OGGETTO: ID 8839 - procedura di valutazione ambientale ai sensi dell'art. 23 del D.Lgs. n. 152/2006 relativa al progetto per la realizzazione di un impianto agrivoltaico denominato "Ello5 PPR extension" di potenza pari a 19,016 MWp e relative opere di connessione alla rete elettrica di trasmissione nazionale (RTN), da realizzare nei territori comunali di Cisterna di Latina (LT) e Latina.

Trasmissione Documentazione Progettuale in risposta alla richiesta di integrazioni

Parere della Regione Lazio protocollo 1320782

Fig 34 Area 5 km

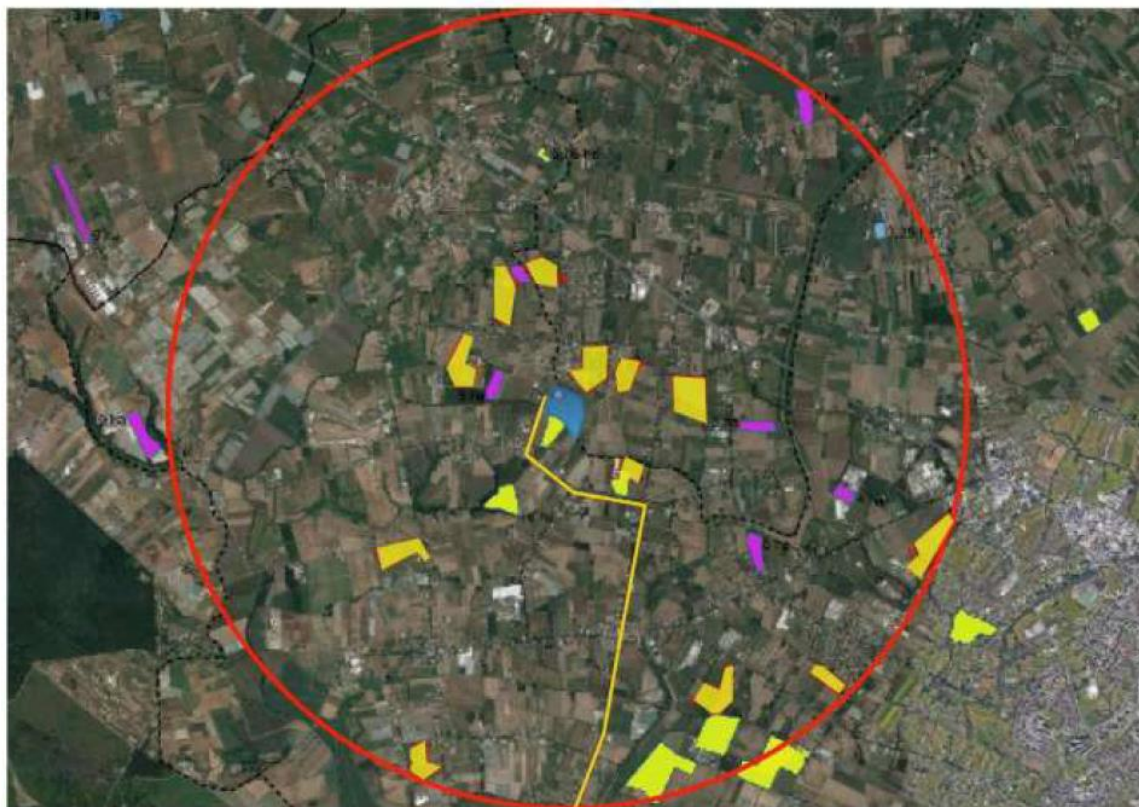
"Si evidenzia che l'impatto ambientale dell'impianto non può essere escluso se non valutato in relazione all'impatto cumulativo derivante dalla presenza e/o dalla previsione di altri interventi di analoga natura, dalla valutazione generale delle trasformazioni in atto nell'ambito territoriale di riferimento"

L'impatto cumulativo è stato valutato e presentato nel paragrafo relativo all'impatto cumulativo presente nel documento di progetto denominato "EL5AS19_02 - Studio impatto ambientale", che si riporta qui di seguito:

A tale scopo è stata analizzata una zona circostante l'area d'intervento contenuta in un raggio di 5 km. La tavola che segue rappresenta le aree d'intervento degli impianti che concorrono alla definizione degli impatti cumulativi a carico di quello oggetto di valutazione, attorno a cui l'areale è impostato.

Considerando un'area di raggio pari a 5 km nei dintorni dell'Impianto oggetto dell'Intervento, la superficie complessiva occupata da altri impianti fotovoltaici esistenti, autorizzati e in fase di valutazione rappresenta circa il 3,2% della superficie totale.

La costruzione dell'impianto ELLO 5 PPR EXTENSION comporterà l'occupazione di una porzione corrispondente allo 0,23% della superficie complessiva considerata, pertanto non comporta una variazione significativa in rapporto al potenziale impatto generato dal totale degli altri impianti esistenti e in progetto nell'area. La condivisione delle opere di connessione col progetto presentato dalla stessa proponente e già autorizzato (progetto autorizzato con PAUR 01992 del 24/02/2022 della Regione Lazio) rappresenta inoltre un'ottimizzazione dell'infrastruttura di connessione in alta tensione, senza necessità di duplicazioni.
